BOLETÍN: 210006

Falla en el buje del pivote de la suspensión trasera

Crossovers y minivanes GM

BUJE DEL PIVOTE

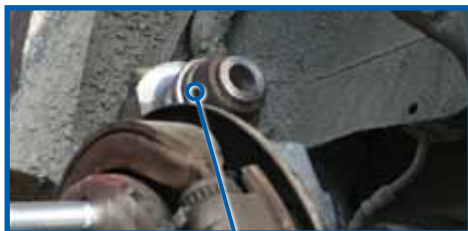
Falla en el buje del pivote de la suspensión trasera

Las suspensiones de aluminio de las crossovers y minivanes GM utilizan un pivote con un buje de eje transversal que se introduce en la parte superior del muñón trasero. Este buje del pivote es el equivalente a una rótula superior. La pieza original podría experimentar una falla temprana y alterar la alineación de las ruedas traseras, lo que ocasiona el desgaste excesivo de los neumáticos. Además, como esta pieza no se vende como repuesto original, en caso de que se rompa o desgaste se debería reemplazar el muñón completo.

Bujes del pivote MOOG® K200174 y K200175

Los bujes del pivote K200174 y K200175 de MOOG corrigen el juego y restauran la integridad de la alineación. Siempre que se reemplace el buje superior del pivote, se sugiere cambiar también el buje inferior del pivote, N° de pieza K200175. Dado que estas piezas están disponibles por separado, se puede conservar el muñón trasero original.
